Polo tecnologico di Ca' del
Bue, sito in località
Mattozze nel Comune di
Verona- Variante
trattamento meccanico
RSU e REVAMPING
impianto trattamento
Fanghi di depurazione

Controdeduzioni alle integrazioni al progetto ai
sensi dell'art. 27 bis comma 4 - Parere del
Comune di San Giovanni Lupatoto (VR)

Committente: Comune di San Giovanni Lupatoto (VR)

Emesso: 20/12/2024

BILANCIO DI MASSA ED ENERGIA SEZIONE DI COMBUSTIONE E RECUPERO ENERGETICO
IMPIANTO DI COMBUSTIONE FANGHI ESSICCATI
AGSM AIM SPA: POLO TECNOLOGICO DI CA' DEL BUE - VERONA

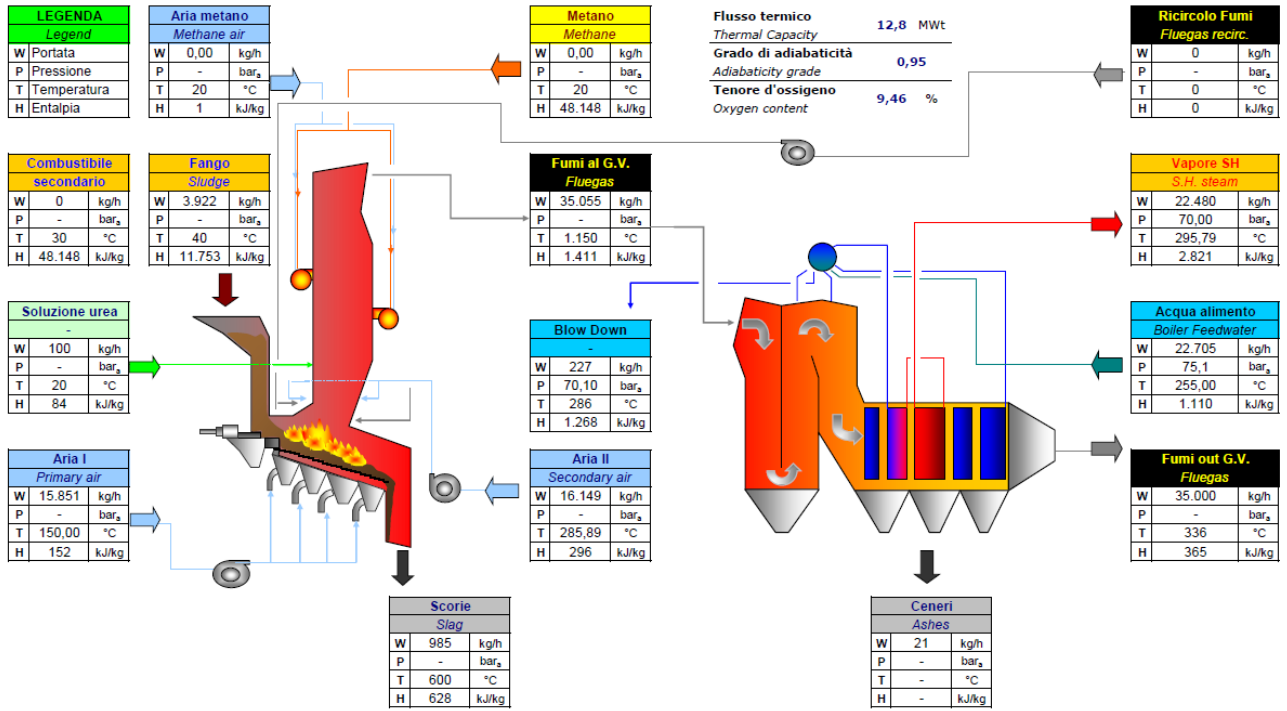
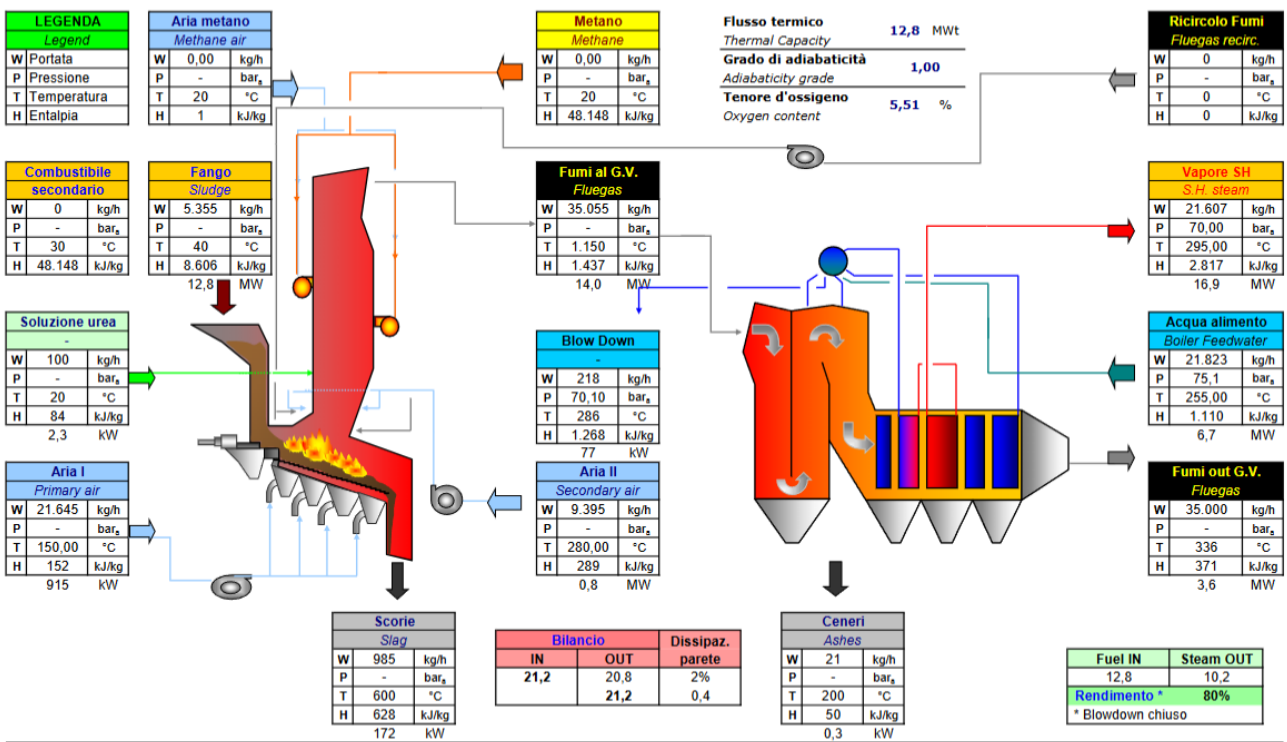
Si prende atto che il Proponente ha rivisto al ribasso il PCI del fango, come evidenziato din occasione delle osservazioni del febbraio 2024, verso un PCI sull'ordine delle 2000 kcl/kg, mentre le stime permangono ottimiste rispetto al contenuto di sostanza secca del fango in uscita dai depuratori e quindi da essiccare in impianto. Come riportato anche nell'ultimo rapporto ARPAV⁴ il contenuto di sostanza secca mediamente riscontrabile nei fanghi in Veneto si attesta al di sotto del 20%.

Assumendo comunque per buoni i valori proposti dal Gestore, da un riesame dei dati proposti nel bilancio termico e di massa, è possibile dedurre:

- una perdita del 2% di calore per irraggiamento dal combustore;
- una perdita del 26% in fase di scambio fumi combustione/acqua allo scambiatore;
- un contenuto termico sviluppabile dai fanghi in ingresso pari a 2056 kcal/kg di fango in ingresso alla combustione all'85% di s.s.;

Assumendo quindi la seguente ipotesi di un fango in ingresso da essiccare al **20% di S.S. e con PCI di 2056 kcal/kg**, il **grado di autosotamento dell'impianto**, alla migliore delle ipotesi di rendimento energetico e perdite minime, **si attesterebbe sui seguenti valori.**

Il bilancio energetico (al netto dei consumi elettrici per il funzionamento dei sistemi di abbattimento, centrifughe, e cc.) risulta in **deficit, sulla base dei calcoli appena esposti, di un 32,3% di energia che deve essere fornita da altre fonti in aggiunta al fango ricevuto in impianto da essiccare.**

Figura 2.8/LXVI: STATO AUTORIZZATO - Mappa dei valori valori massimi (98°) orari di odore (ouE/mc) calcolati dal modello e moltiplicati per un coefficiente pari a 2.3

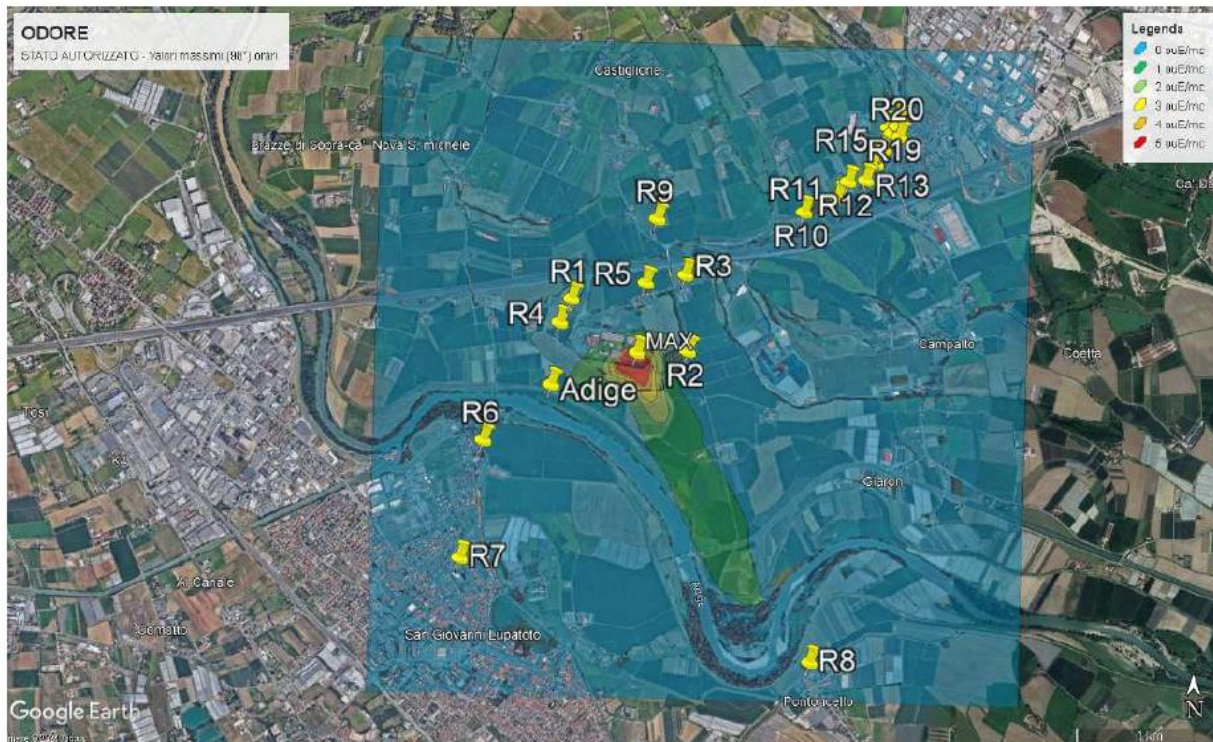
In condizioni occasionali di massima emissione, l'odore può essere percepito dai recettori prossimi all'impianto, in concentrazioni $>3\text{ouE/m}^3$ (rilevabile dal 100% popolazione).
